**AVIS RELATIF À LA PROTECTION
CONTRE LES EVENTUELS EFFETS NOCIFS ET NUISANCES
PROVOQUÉS PAR LES RAYONNEMENTS NON IONISANTS
GÉNÉRÉS PAR DES ANTENNES ÉMETTRICES STATIONNAIRES**

Commune : MARTELANGE - Exploitant : PROXIMUS

Référence exploitant : 63MAR_00

Rapport n° 3768 / 2024

Figure 1 : Vue en plan des lieux de séjour et des points de contrôle

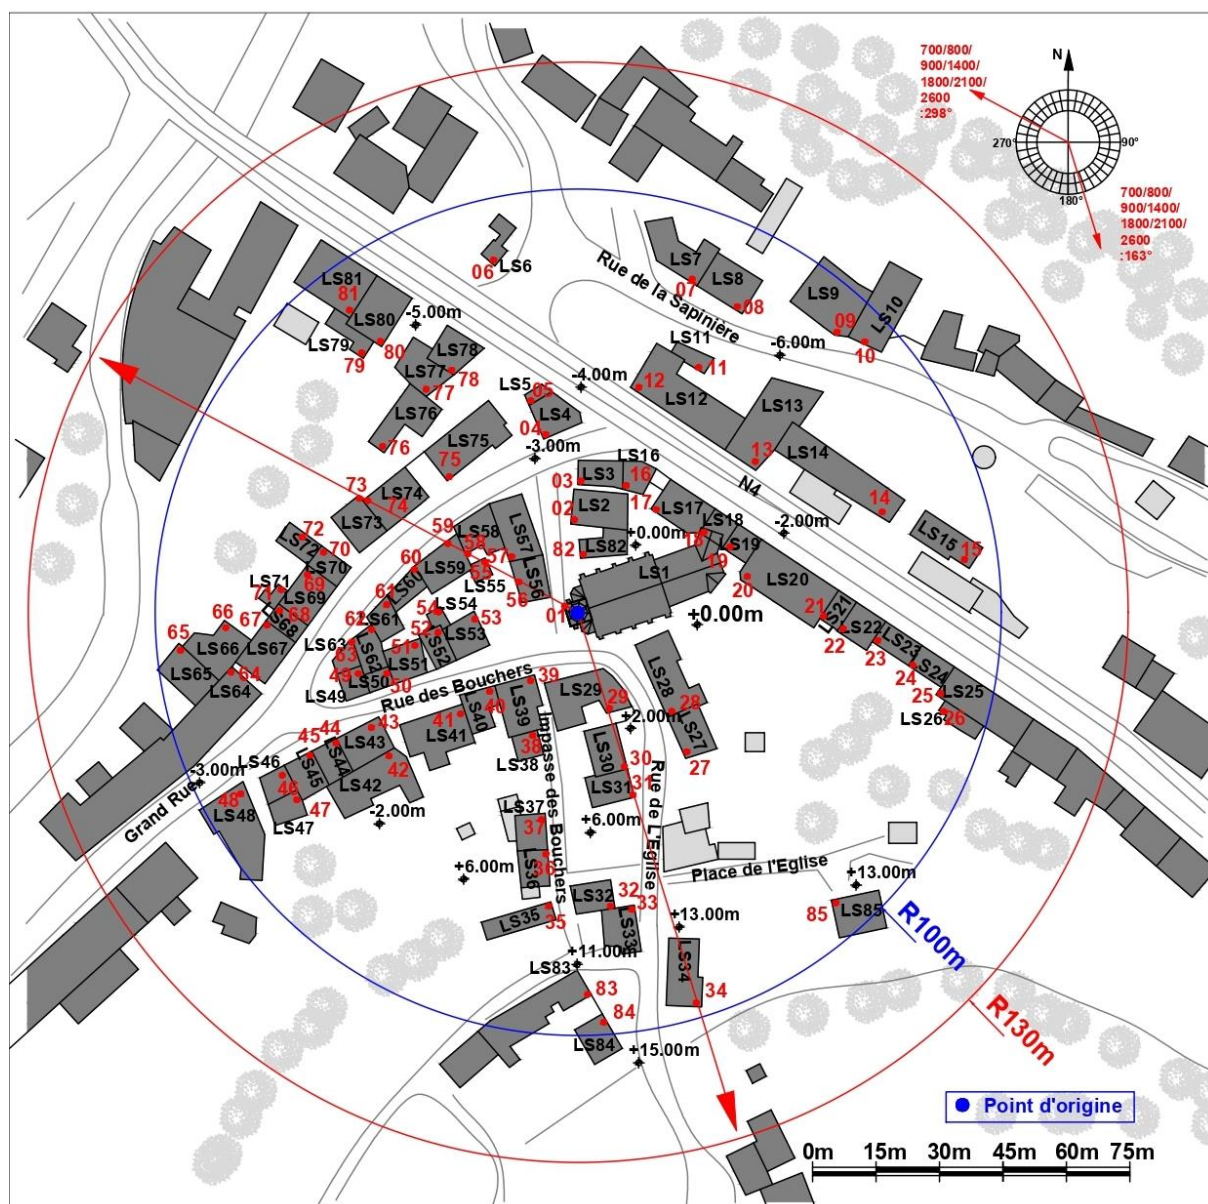
Les fréquences d'émission, la puissance rayonnée par chacune des antennes et leur gain permettent de déterminer le rayon de la zone à analyser. Tout dépassement de la limite par installation est exclu en dehors de cette zone. Le tableau 2 reprend les 35 LS² pour lesquels l'indice d'exposition est le plus élevé. Les différentes colonnes indiquent :

- le numéro du point de contrôle repris sur un des plans de la figure 1;
- le numéro du LS dans lequel se trouve le point de contrôle de la 1^{ère} colonne ;
- l'atténuation d'obstacle prise en compte pour le calcul de l'indice d'exposition dans le LS ;
- le résultat du calcul de l'indice d'exposition.

N° point de contrôle	LS	Atténuation (dB)	Indice d'exposition relatif à la limite par installation IE_i
84	LS84	3,0	0,102
34	LS34	3,0	0,072
85	LS85	3,0	0,046
33	LS33	3,0	0,033
31	LS31	3,0	0,032
83	LS83	3,0	0,029
59	LS59	3,0	0,025
30	LS30	3,0	0,025
29	LS29	3,0	0,023
37	LS37	3,0	0,022
73	LS73	3,0	0,021
74	LS74	3,0	0,021
70	LS70	3,0	0,019
36	LS36	3,0	0,019
32	LS32	3,0	0,019
60	LS60	3,0	0,019
28	LS28	3,0	0,019
27	LS27	3,0	0,018
69	LS69	3,0	0,017
58	LS58	3,0	0,016
35	LS35	3,0	0,015
75	LS75	3,0	0,015
52	LS52	3,0	0,014
61	LS61	3,0	0,013
72	LS72	3,0	0,013
53	LS53	3,0	0,013
68	LS68	3,0	0,011
76	LS76	3,0	0,011
71	LS71	3,0	0,011
38	LS38	3,0	0,011
56	LS56	3,0	0,010
54	LS54	3,0	0,010
55	LS55	3,0	0,010
51	LS51	3,0	0,010
78	LS78	3,0	0,010

En ce qui concerne les antennes de l'installation mentionnées dans le tableau 1, la distance maximale à laquelle la limite pourrait être atteinte, à l'extérieur, est égale à 93,1 m. S'il n'y a pas de LS à une distance inférieure, les antennes respectent forcément la limite d'immission.

Dans le cas des LS situés à l'intérieur des bâtiments, une atténuation d'obstacle est prise en compte et il en résulte que la distance maximale à laquelle la limite pourrait être atteinte se réduit à 65,9 m.

Figure 2 : Vue en plan des installations d'antennes dans un rayon de 300 mètres autour de l'installation faisant l'objet de la demande d'avis

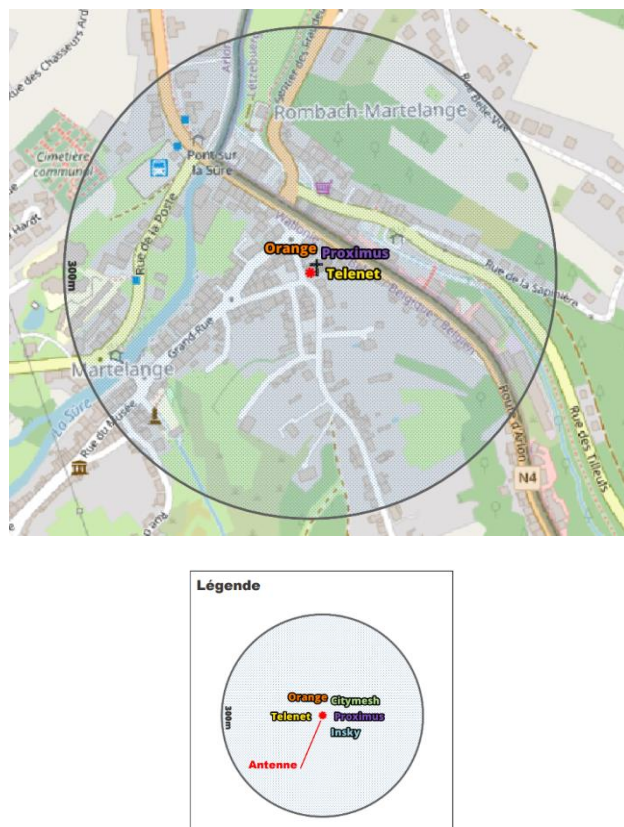
Le plan en projection verticale de la figure 2 indique la localisation des installations d'antennes émettrices stationnaires visées par le décret et situées dans un rayon de 300 mètres autour de l'installation référencée dans le paragraphe 2 et localisée au centre du cercle. Les données de localisation de ces antennes et les avis correspondant sont accessibles via le cadastre en ligne des antennes émettrices stationnaires⁸. Les installations prises en compte dans l'évaluation du respect de la limite cumulative sont les installations d'antennes émettrices déclarées en service par l'exploitant à la date du présent avis, à l'exception de l'installation référencée dans le paragraphe 2 et éventuellement d'autres installations ayant fait l'objet d'une demande d'avis à la même date et qui sont situées à l'intérieur de la zone de 300 mètres de rayon.

- il y a au plus 4 installations d'antennes émettrices stationnaires présentes dans la zone d'évaluation de 300 mètres de rayon représentée dans la figure 2, y inclus l'installation référencée dans le paragraphe 2 : la limite cumulative définie à l'article 4, §2 du décret est nécessairement respectée dans les lieux de séjour à l'intérieur de la zone d'évaluation de 300 mètres de rayon ;

- b) il y a exactement 5 installations d'antennes émettrices stationnaires présentes dans la zone d'évaluation de 300 mètres de rayon représentée dans la figure 2, y inclus l'installation référencée dans le paragraphe 2 et il existe, pour 3 ou 4 de ces installations, un avis attestant le respect de la limite abrogée de 3 V/m : la limite cumulative définie à l'article 4, §2 du décret est nécessairement respectée dans les lieux de séjour à l'intérieur de la zone d'évaluation de 300 mètres de rayon ;

- c) dans tous les autres cas, il a été vérifié que la limite cumulative définie à l'article 4, §2 du décret n'est pas dépassée dans les lieux de séjour sur base du nombre d'installations localisées dans la zone d'évaluation de 300 mètres de rayon représentée dans la figure 2, de leur localisation ainsi que des données inscrites dans la figure 1 et au paragraphe 4 du présent avis et dans les avis attestant le respect de la limite par installation ou de la limite abrogée de 3 V/m relatifs aux autres installations reprises dans la figure 2.

Compte tenu des considérations ci-dessus, il apparaît que l'intensité du rayonnement électromagnétique généré, dans les lieux de séjour situés dans un rayon de 300 mètres autour de l'installation référencée dans le paragraphe 2, par l'ensemble des antennes émettrices stationnaires de l'ensemble des exploitants du même site d'antennes émettrices stationnaires respecte la limite fixée à l'article 4, § 2 du décret.
